**Association des Bois du Canton**

## AVIS DE L'ASSOCIATION DES BOIS DU CANTON SUR AXE 1 DU DOCUMENT D'ORIENTATION ET D'OBJECTIFS

Certes, on y trouve des approches qui pourraient être satisfaisantes page 47 :

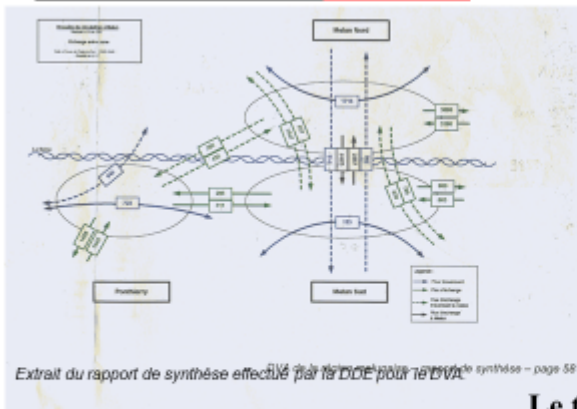
- « *Améliorer les conditions de franchissement de la Seine en amont et en aval du cœur d'agglomération pour limiter les effets de ruptures urbaines dans les déplacements quotidiens en lien avec l'amélioration des franchissements de Seine*
- *Etudier une ou plusieurs solutions visant à délester le trafic dense du cœur d'agglomération et faciliter les échanges internes au territoire de part et d'autre de la Seine, en réorganisant la circulation par des aménagements* »

Mais réapparaît le contournement (page 45) avec un tracé en pointillé violet légendé " *anticiper les possibilités offertes par de nouveaux itinéraires de délestage pour améliorer la desserte* " (page 50) avec " *l'hypothèse de pont aval sur contournement routier de l'agglomération*" et la " *liaison recherchée pour le contournement de l'agglomération*".

**Notre association demande que soit étudiée une solution de pont aval réellement URBAIN** qui pourrait se situer dans le secteur du bas de l'avenue Aristide Briand (rive droite) et les quais Hyppolite Rossignol et Voltaire (rive gauche).
